KIIRELOOMULINE — ohutusteade

Meditsiiniseadme parandus

Ingenuity CT, IQon Spectral CT, iCT, Brilliance 64 CT, Ingenuity TF, Vereos

Vale kujutise faasi märgistamine režiimi Step and Shoot (Samm ja võte) korral

Tarkvaraversiooni 4.x graafilise kasutajaliidese näide

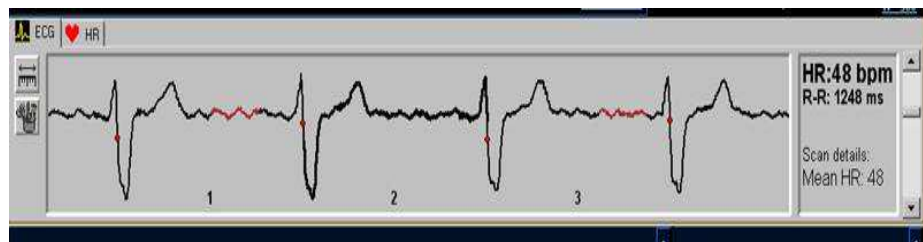
KAASNEV OHT	<ol style="list-style-type: none">1. Kui faasid märgistatakse valesti ja arst ei pane seda tähele, võidakse kujutisi valesti tõlgendada ning see võib vale ravi tõttu raskeid vigastusi tekitada.2. Kui kujutisi ei saa diagnoosimiseks kasutada, võib olla vaja patsienti uuesti skannida.
KUIDAS KAHJUSTATUD TOOTEID TUVASTADA	<p>Tehke kindlaks, kas teie süsteem võib olla probleemist mõjutatud, ja seejärel tehke kindlaks MÕJUTATUD TOOTE tarkvaraversioon.</p> <p>Toote tarkvaraversiooni tuvastamiseks toimige järgmiselt. Klõpsake nuppu „Help” (Abi). Valige nupp „About” (Teave); kuvatakse tarkvaraversioon. Mõjutatud võivad olla tarkvaraversioonid 4.x, 3.x ja 2.x.</p>
KLIENDI/KASUTAJA RAKENDATAVAD MEETMED	<ol style="list-style-type: none">1. Kui režiimis Step and Shoot (Samm ja võte) salvestamisel on faasitaluvus valitud, võidakse kujutised ühtemoodi rekonstrueerida (üks faas), aga need märgistatakse eri faasidena. See juhtub, kui valik Start Final Recon (Käivita lõplik rekonstrueerimine) valitakse enne EKG-kõvera kuvamist salvestamisakna ülaosas. <ul style="list-style-type: none">• Rekonstrueeritud faasid kuvatakse võrgus rekonstrueerimisel identsetena, aga rekonstrueeritakse ühenduseta rekonstrueerimisel õigesti.• See juhtub, kui kasutaja vajutab valikut Start Final Recon (Käivita lõplik rekonstrueerimine) enne, kui konsool/host on EKG-kõvera kätte saanud.

- Probleemi vältimine tarkvaraversioonis 4.x: oodake enne rekonstrueerimisega alustamist, kuni EKG-riba on salvestusakna ülaosas näha.

Tarkvaraversiooni 3.x graafilise kasutajaliidese näide

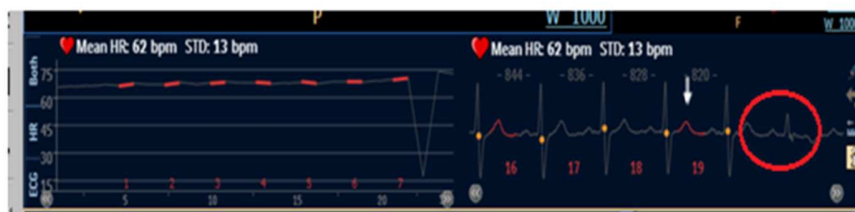
See probleem mõjutab kõiki ülalnimetatud süsteeme (v.a Vereos), millel on tarkvaraversioon 4.x, ja kõiki iCT süsteeme, millel on tarkvaraversioon 3.x. Faasitaluvusega võib kujutisi rekonstrueerida siis, kui kasutate toorandmeid ühenduseta rekonstrueerimisel. Patsienti ei pea uuesti skannima.

- Probleemi vältimine tarkvaraversioonis 3.x: oodake enne rekonstrueerimisega alustamist, kuni EKG-riba on salvestusakna allosas näha.

Tarkvaraversiooni 4.x graafilise kasutajaliidese näide

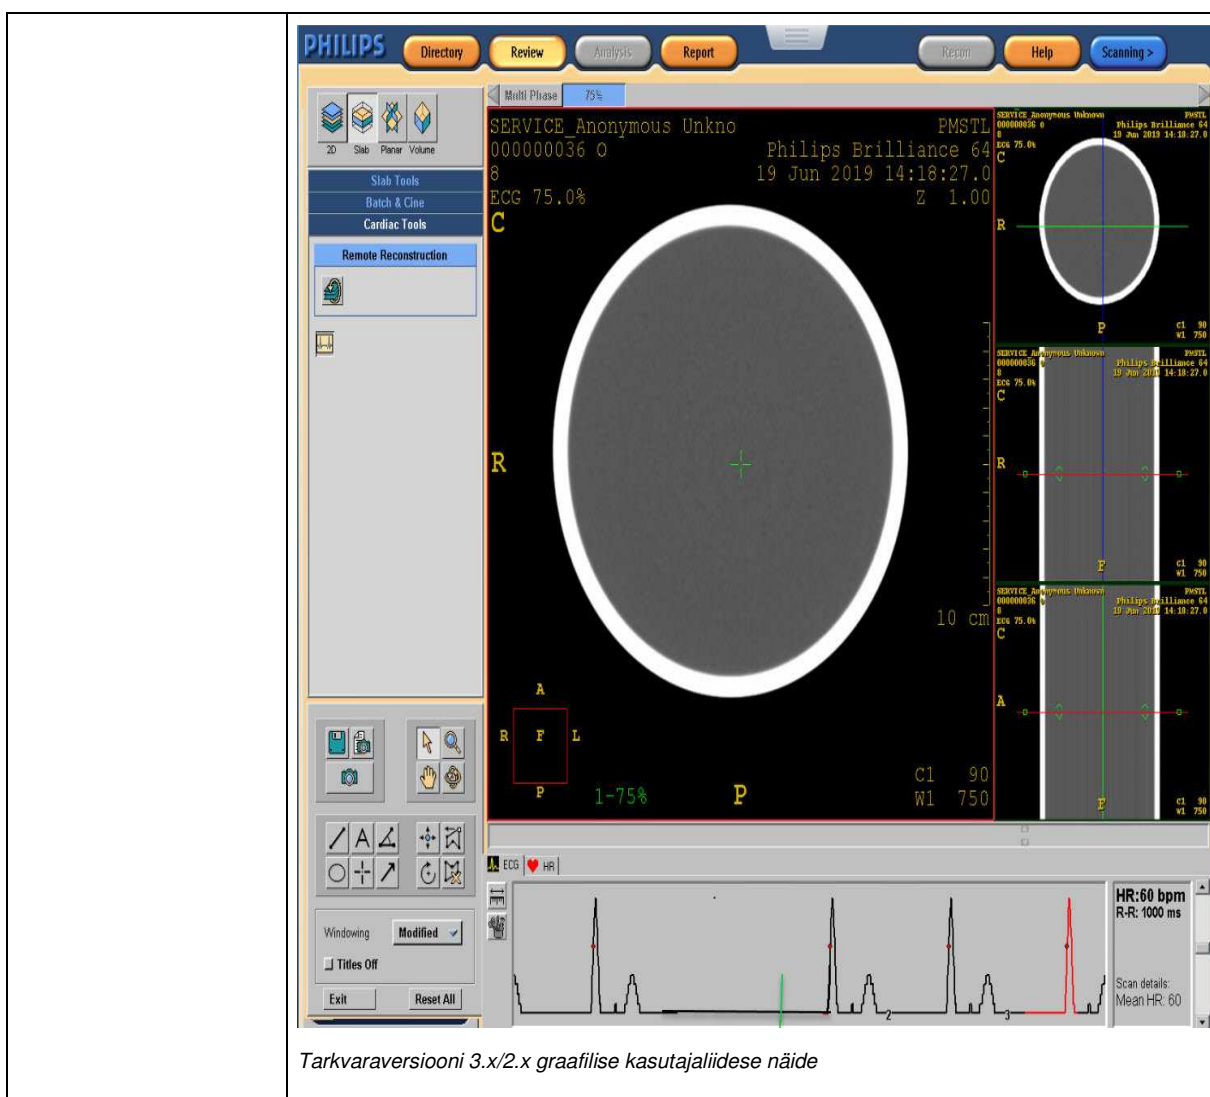
- Probleemi tekkimisel saab kujutisi jätkuvalt kasutada, aga need ei ole märgistatud EKG õige faasiga. Kui teil on vaja faasitaluvusega kujutisi, võib olla vaja uuesti skannida.
3. Teatud juhtudel võidakse pärast südamelöögisageduse muutust salvestatud kujutised märgistada vale faasiga, kui patsiendil esineb režiimis Step and Shoot (Samm ja võte) salvestamise ajal südame rütmihäire või südamelöögisagedus muutub.
- Süsteem on niimoodi ehitatud. Südamelöögisageduse muutudes või südame rütmihäire esinedes ei ole EKG kuva valge nool / roheline joon salvestuse ülaosas joondatud.
